**MINISTERIO DE EDUCACIÓN PÚBLICA**  
**DIRECCIÓN DE INFRAESTRUCTURA Y EQUIPAMIENTO EDUCATIVO**  
**DEPARTAMENTO DE GESTIÓN DE PROYECTOS ESPECÍFICOS (DGPE)**  
TELS: 2221-4808 / 2221-4842 FAX: 2221-9831  
<http://diee.mep.go.cr/>

3 de Febrero del 2020  
**DVM-A-DIEE-DDIE-0104-2020**

**ASUNTO: SOLICITUD DE ACLARACIÓN, REFERENTE A EL PROCESO DE CONTRATACIÓN ADMINISTRATIVA PROMOVIDO POR LA JUNTA ADMINISTRATIVA LICEO CONCEPCION DE DANIEL FLORES, CÓDIGO 5131, SAN JOSÉ, PÉREZ ZELEDÓN, DANIEL FLORES.**

OFICIO 14-2020

Figura 01. Representación a una escala relativa de las edificaciones en el terreno, a escala según Google earth.

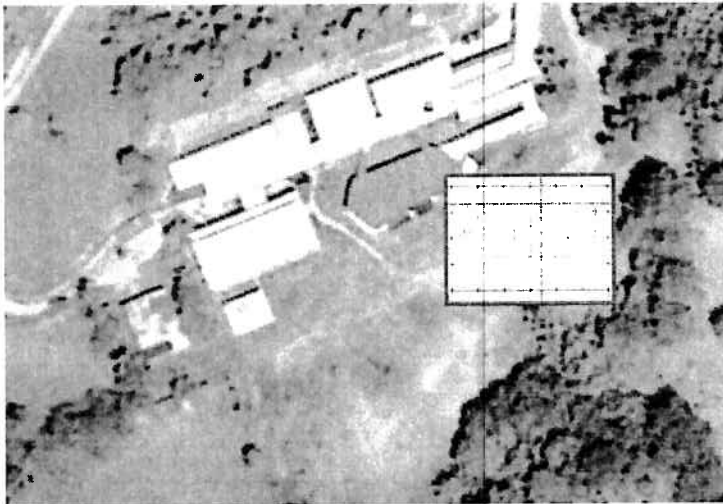
- 1) El prototipo de cancha techada DIEE-2016, cabe en el lote?

Estimados yo conozco el sitio y creo que es muy difícil que la cancha se pueda acomodar en el lote sin movimientos de tierra, muros de retención, etc. Incluso con obras de retención y movimientos de tierra la cancha prototipo es demasiado grande cómo para que la misma pueda acomodarse dentro del lote.

Se indica que la ubicación de la cancha es en el sector Suroeste en donde actualmente se encuentra un espacio utilizado para recreación, por tanto la cancha se ajusta a las medidas del terreno libre, se recomienda la visita tal como se indica las condiciones particulares.
